Assunto: **BR-277/PR - Licenciamento Ambiental do acesso à 2ª Ponte Internacional Brasil/Paraguai. – Encaminha PBA**
 Anexos: **CADERNO DE REPOSTAS AO PARECER TÉCNICO nº 02001.000063/2016-38 COTRA/IBAMA (01 volume impresso) + CD com plantas**

**CADERNO DE ATENDIMENTO AO PARECER TÉCNICO Nº
02001.000063/2016-38 COTRA/IBAMA DE 12/01/2016**

Ementa: Análise de documentação referente ao projeto de engenharia da 2ª Ponte Brasil-Paraguai e do Acesso na diretriz da BR-277/PR, em complementação ao Parecer Técnico n 02001.004403/2015-38 COTRA/IBAMA

Alternativa de Acesso à Aduana Brasil Argentina e ao loteamento comercial e residencial Cataratas. Estaca 164 + 10,00.

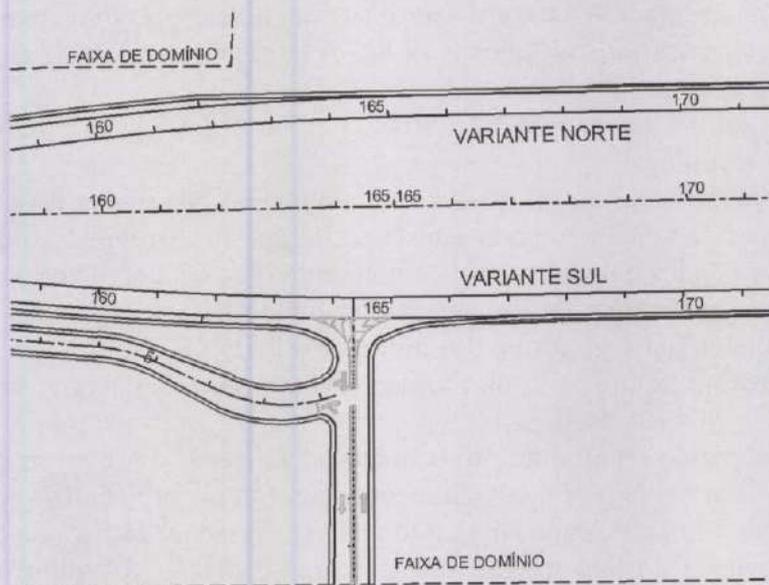
43. De acordo com o Parecer nº 02001.004403/2015-38 COTRA/IBAMA, o projeto deverá apresentar uma solução de engenharia fundamentada para todas as vias interceptadas visando não isolar um aglomerado populacional de equipamentos urbanos ou ainda fragmentar propriedades de uso agrário. No caderno de atendimento de condicionantes entregue em 18/11/15, reitera a existência de 6 interseções do projeto nas principais vias interceptadas e esclarece que nos pontos em que interceptará as vias rurais e de pouco tráfego estão previstos apenas os chamados "limpa-rodas", a fim de priorizar o uso elevado de tráfego de caminhões. Tendo em vista que se observa nas imagens disponíveis a existência de alguns aglomerados urbanos ou rurais no lado direito do novo acesso a ser construído, cabe ao empreendedor esclarecer se as soluções apontadas são suficientes para impedir o isolamento de aglomerados (como Loteamento Comercial e Residencial Cataratas, Loteamento Mata Verde etc) localizados adjacente ao novo acesso, ao restante da cidade. Ainda, faz-se necessário apresentar justificativa para todas as vias urbanas e rurais interceptadas pelo empreendimento quanto as medidas para o remanejamento do tráfego local, alternativas de acesso dos imóveis que faziam uso dos acessos e recuperação dos segmentos que serão desativados.

Porém, como a população que mora neste loteamento não pode ficar sem acesso, uma alternativa encontrada no anteprojeto Geométrico para o caso foi aproveitar o acesso para a Aduana Brasil/Argentina localizado na estaca 164+10,00 da variante Sul e acrescentar o acesso ao loteamento, conforme ilustrado no croqui da Figura a seguir.

ANEXO VI ✓

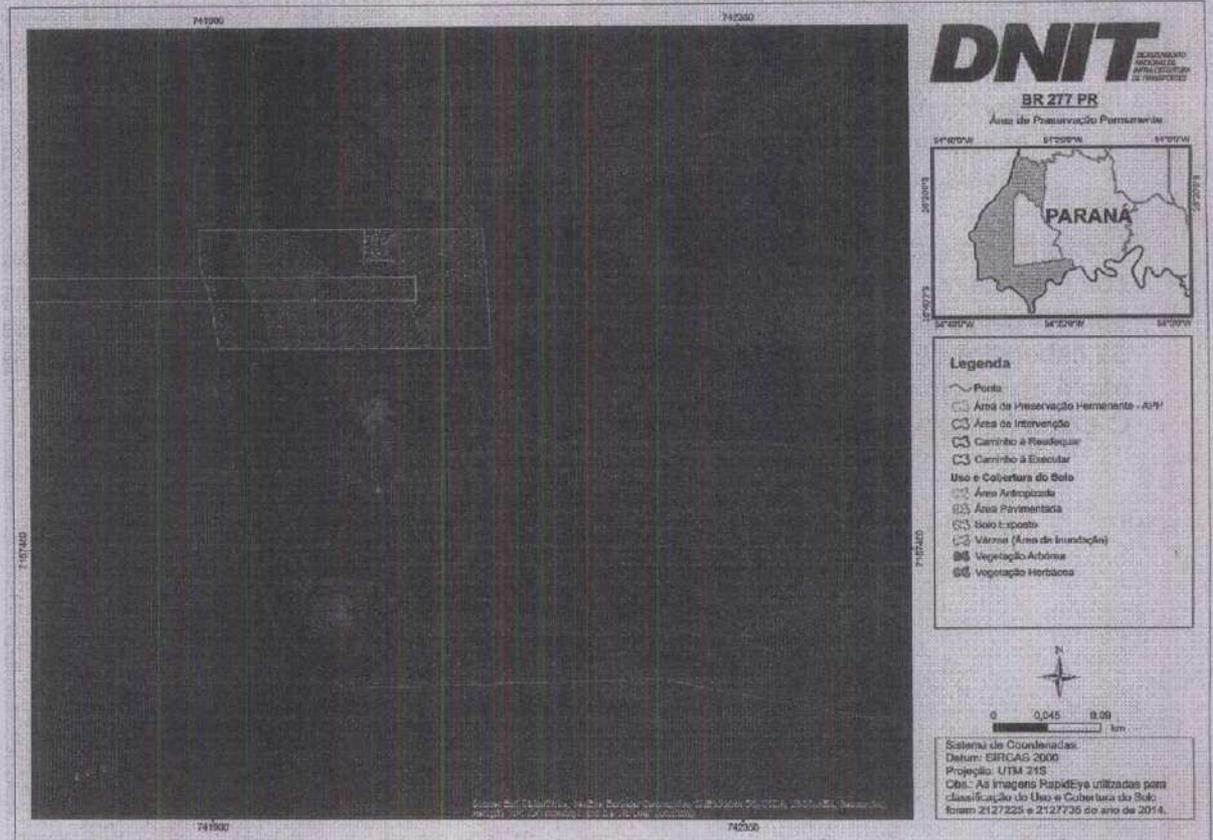
3.2.3. Planta, em escala adequada, das cabeceiras das pontes com a demarcação das respectivas Áreas de Preservação Permanente - APP (definidas de acordo com a legislação ambiental vigente) sendo que as intervenções nestas APP deverão constar devidamente quantificadas (cond. 2.61 da LP). Reapresentar o Mapa (Anexo V) com esses limites e os das fisionomias/usos do solo adotadas na tabela 6, com legenda e escala adequados, enviando os Shapes em arquivo;

Conforme descrito no item 3.2 do Inventário Florestal "As intervenções realizadas compreendem a construção de ponte estaiada, de acordo com as características apresentadas no Quadro 2, com extensão total de 760 m", dispensando assim apresentação da cabeceira da ponte, tendo em vista que a mesma não será construída neste momento e não é objeto do inventário.

O mapa foi reapresentado e agora corresponde ao Anexo VI.

ANEXO III

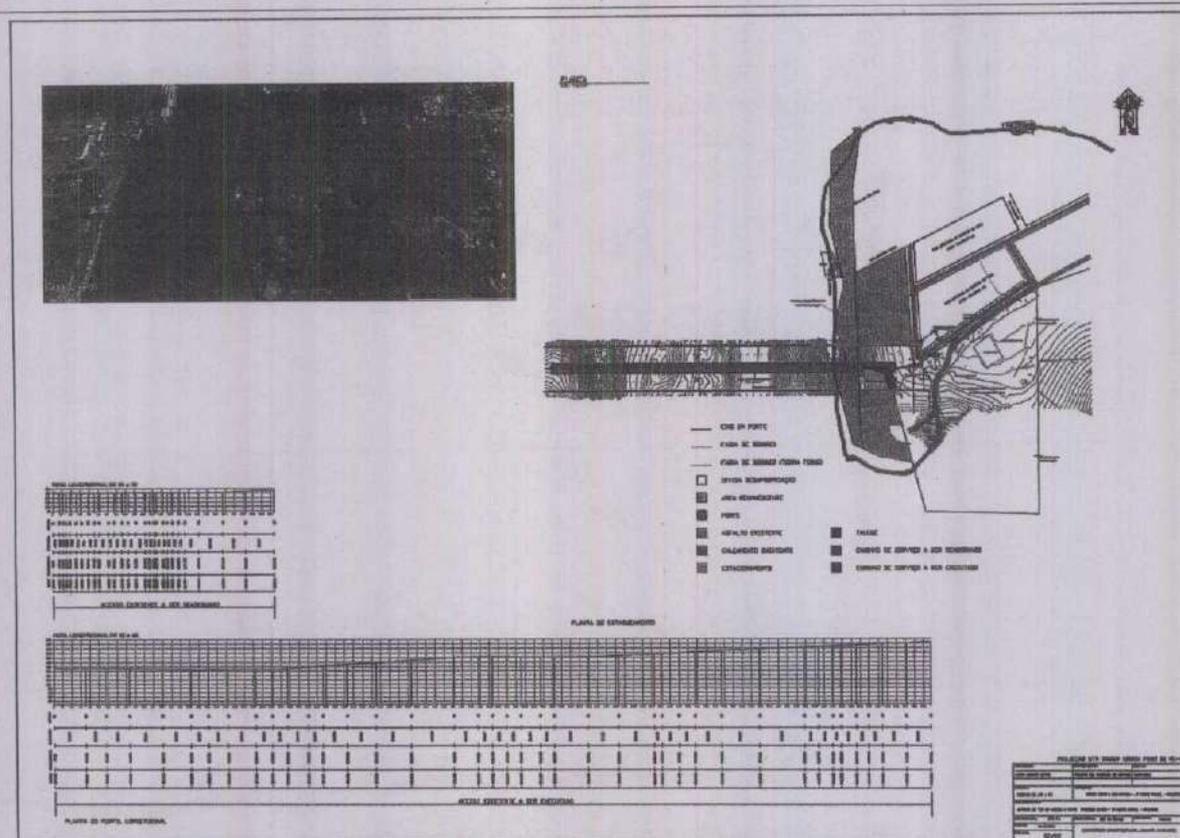
3.2.5. Esclarecer sobre tipo de intervenção a ser realizada nos caminhos de serviço, que deve ser detalhado com as demais solicitações pertinentes ao projeto (planialtimetria, poligonais etc);

Apresentado no item 3.4.2 Caminhos de serviço e complementado pelo Anexo III.

O traçado utilizado, cujo estaqueamento e levantamento planialtimétrico é apresentado no Anexo III, será o da própria Avenida Aracaju, com pontos de ultrapassagem para facilitar a passagem de caminhões em sentidos contrários. Os pontos de ultrapassagem serão dois e ocorrerão entre as estacas 33 e 36 lado direito, com dimensões aproximadas de 24m x 5m e entre as estacas 59 e 64 lado esquerdo, com dimensões aproximadas de 32m x 6 m.

Conforme pode ser visto no Anexo III -, onde é apresentado o projeto do caminho de serviço, nota-se que a declividade do terreno é pequena e não serão necessárias ações no intuito de modifica-la. A declividade média de todo o trajeto está em torno de 3%.

ANEXO VI

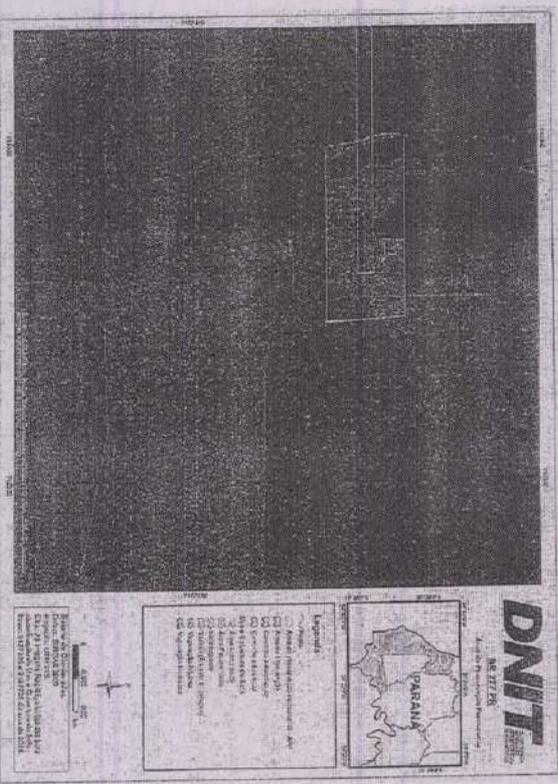
3.2.3. Planta, em escala adequada, das cabeceiras das pontes com a demarcação das respectivas Áreas de Preservação Permanente - APP (delimitadas de acordo com a legislação ambiental vigente) sendo que as intervenções nestas APP deverão consistir devidamente quantificadas (cond. 2.61 da LP). Reapresentar o Mapa (Anexo V) com essas limitas e os das fisionomias/usos do solo adotadas na tabela 6, com legenda e escala adequados, enviando os Shapex em arquivo.

Conforme descrito no item 3.2 do Inventário Florestal "As intervenções realizadas compreendem a construção de ponte estaiada, de acordo com as características apresentadas no Quadro 2, com extensão total de 760 m", dispensando assim apresentação da cabeceira da ponte, tendo em vista que a mesma não será construída neste momento e não é objeto do inventário. O mapa foi reapresentado e agora corresponde ao Anexo VI.
